## Pytania do postępowania nr ZP/15/2024

### Pytania nr 7

#### Budowa budynku mieszkalnego wielolokalowego przy ul. Krzyska w Tarnowie

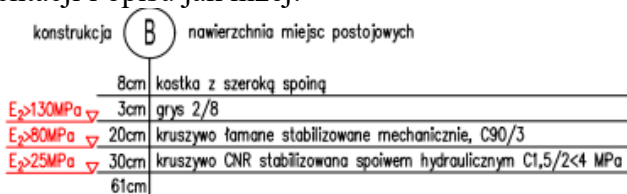
**Pytanie 1:** Proszę o informację jakie warstwy podbudowy należy przyjąć pod konstrukcję jezdni? Wg dokumentacji i opisu jak niżej:

A w przedmiarze jest:

- Grunt stabilizowany cementem C1.5/2 – 30 cm
- Mieszanka niezwiązana z kruszywa C90/3 0-63 mm – 22 cm
- Mieszanka niezwiązana z kruszywa C90/3 0-31,5 mm – 20 cm
- Betonowa kostka brukowa Behaton – 8 cm

**Odpowiedź 1:** Zamawiający informuje, że do wyceny należy uwzględnić warstwy podbudowy pod konstrukcję jezdni zgodnie z dokumentacją projektową.

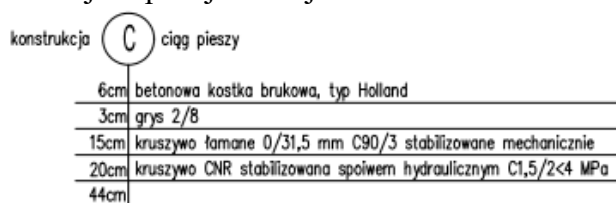
**Pytanie 2:** Proszę o informację jakie warstwy podbudowy należy przyjąć pod konstrukcję parkingów wg dokumentacji i opisu jak niżej:

A w przedmiarze jest:

- Grunt stabilizowany cementem C1.5/2 -30cm
- Mieszanka niezwiązana z kruszywa C90/3 0-31,5mm – 20cm
- Betonowa kostka brukowa z hydrofugą – 8cm

**Odpowiedź 2:** Zamawiający informuje, że do wyceny należy uwzględnić warstwy podbudowy pod konstrukcję parkingów zgodnie z dokumentacją projektową.
